Nuovo Ponte San Michele
tra Calusco d'Adda e Paderno d'Adda

OSSERVAZIONI

Molino Anselmo Colombo s.r.l.

Oggetto: Molino Anselmo Colombo s.r.l. in Comune di Paderno d'Adda – esito Dibattito Pubblico Nuovo Ponte San Michele - Note partecipative Molino Anselmo Colombo s.r.l. anche ai sensi degli artt. 9 e 10 l. 241/90.

sequenza fotografica manovra di
accesso di un mezzo pesante
da via Festini a via Edison
(inquadratura da via Edison)

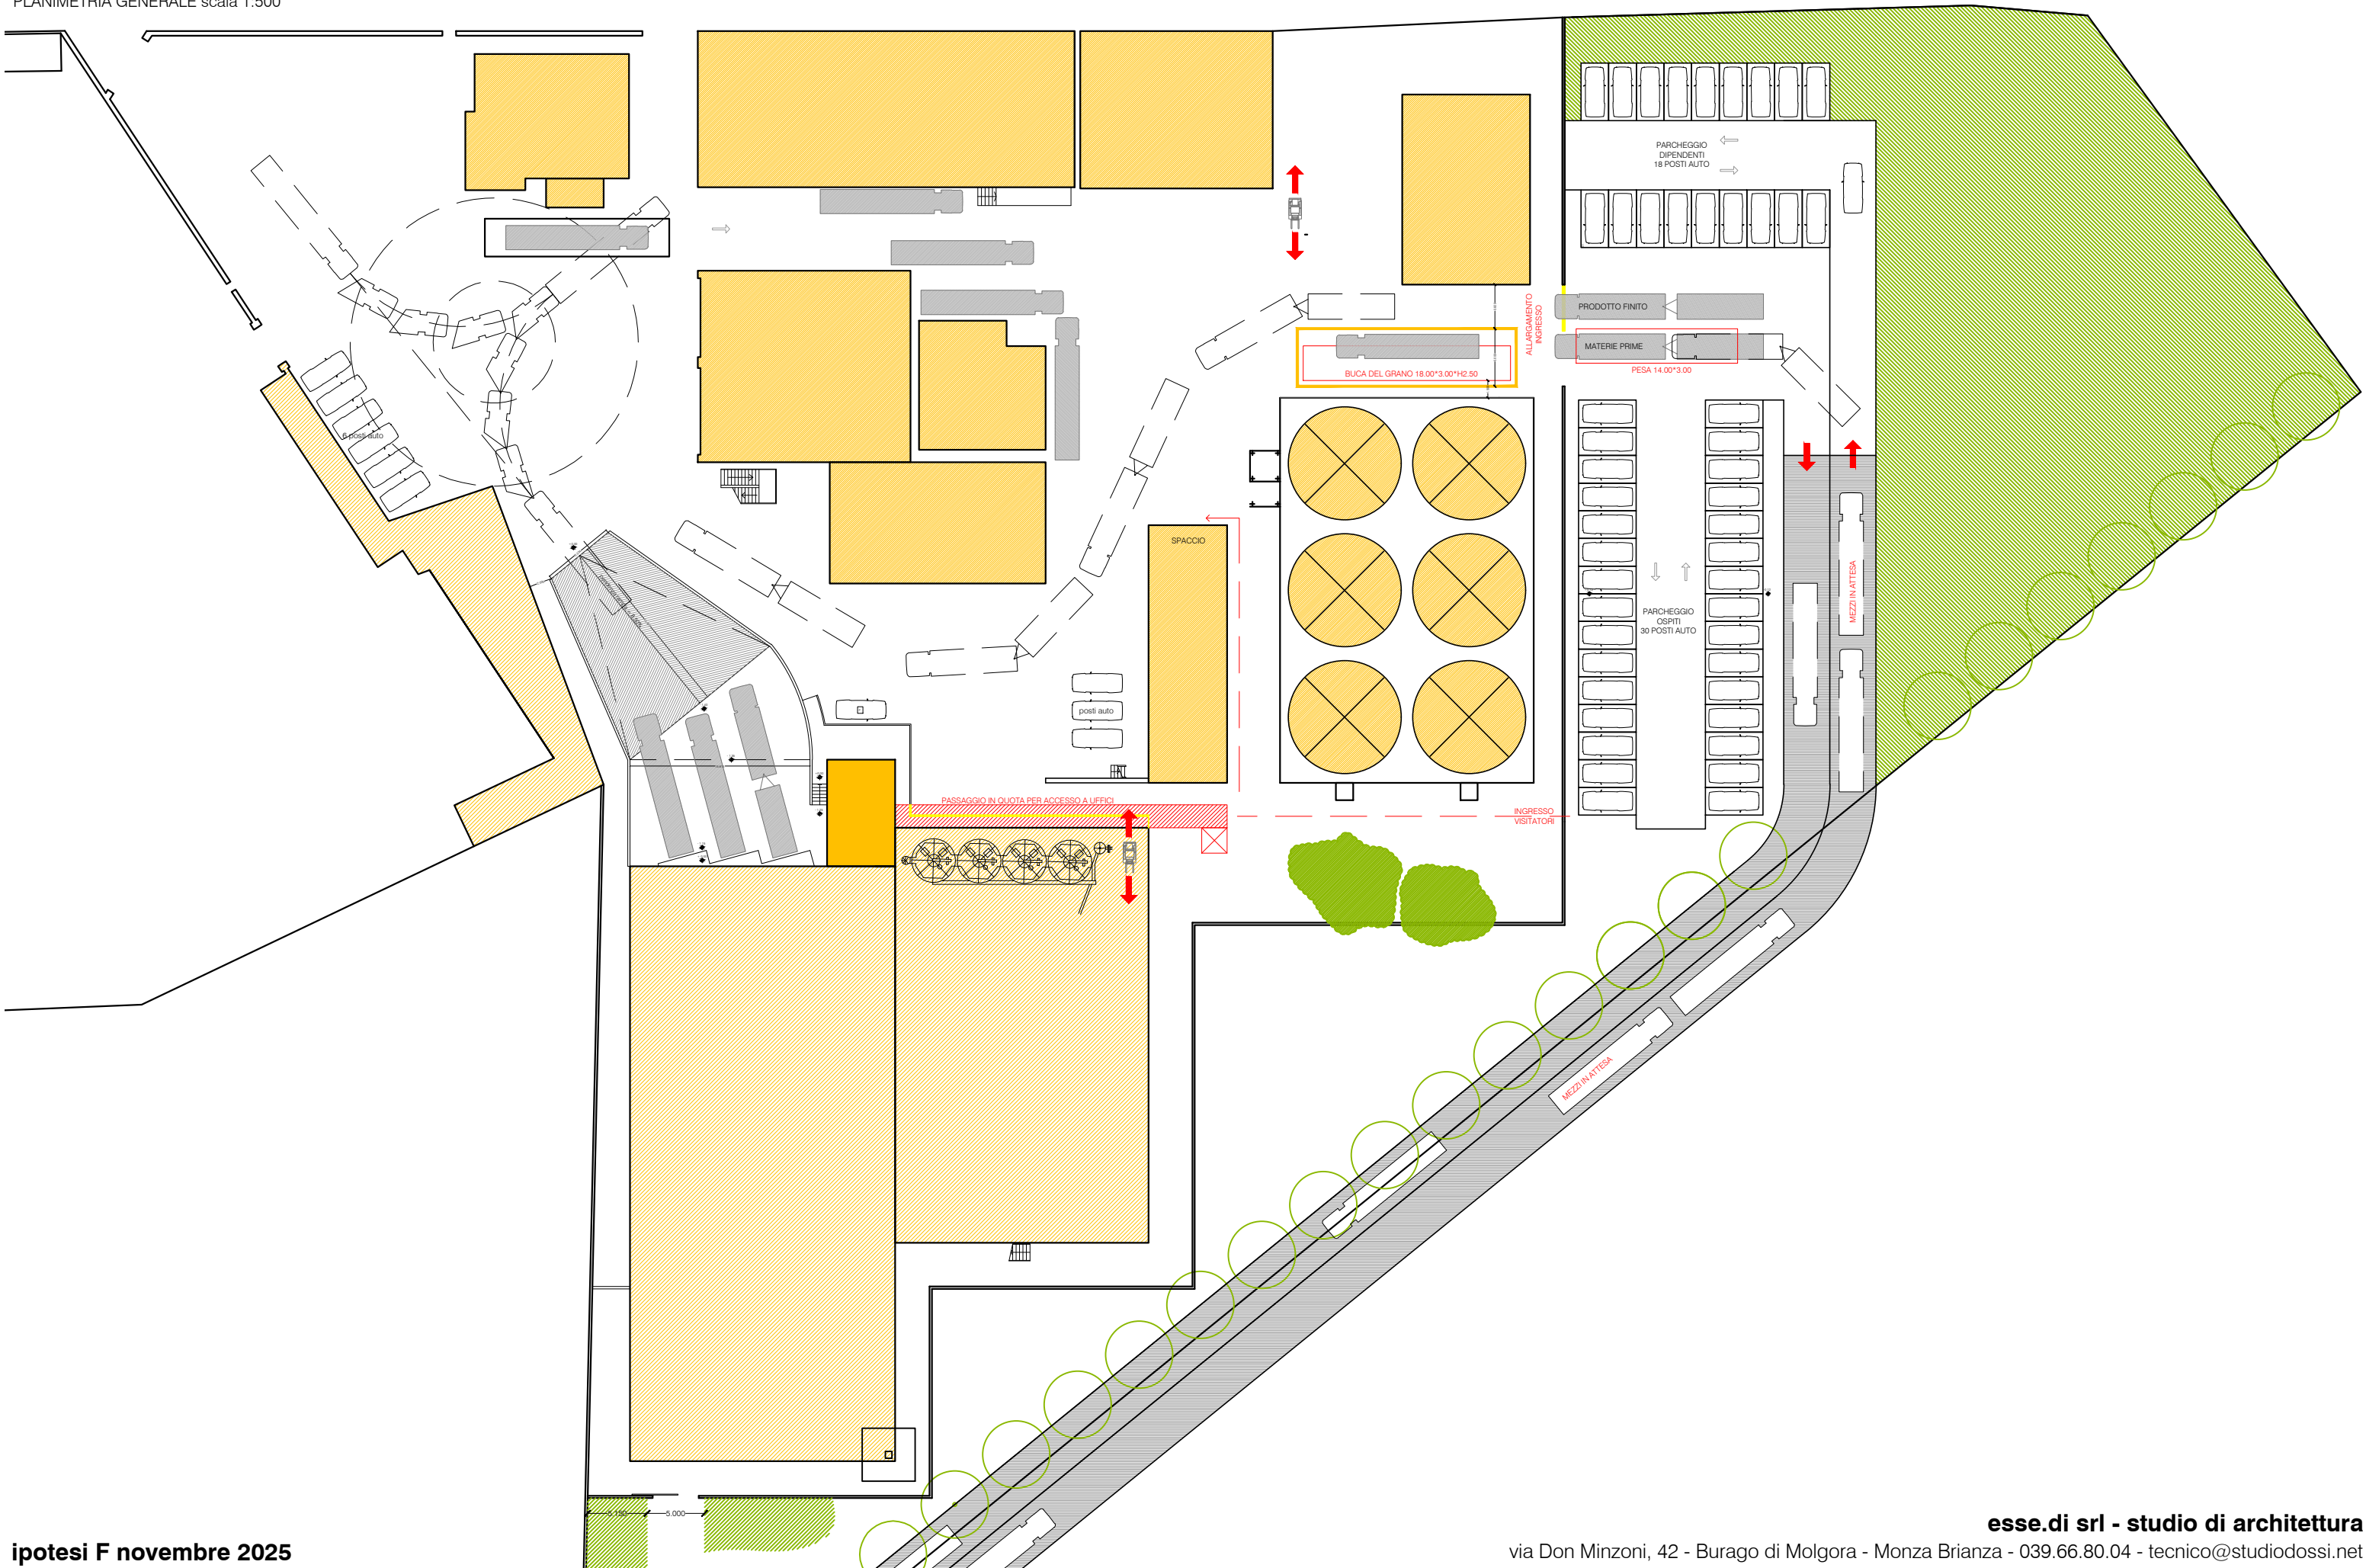
- iii) gli automezzi che accedono al Molino sono normalmente bilici autoarticolati con portata media di 30 tons, per cui dati i calibri ridotti e le angolature delle intersezioni, gli automezzi principalmente raggiungono il Molino provenendo da via Festini in Comune di Paderno d'Adda, con una svolta di oltre 270 gradi per l'imbocco di via Edison (con complessità nelle manovre, dovendo anche coordinarsi con la circolazione ordinaria dei veicoli; v. foto allegate in all. 2);
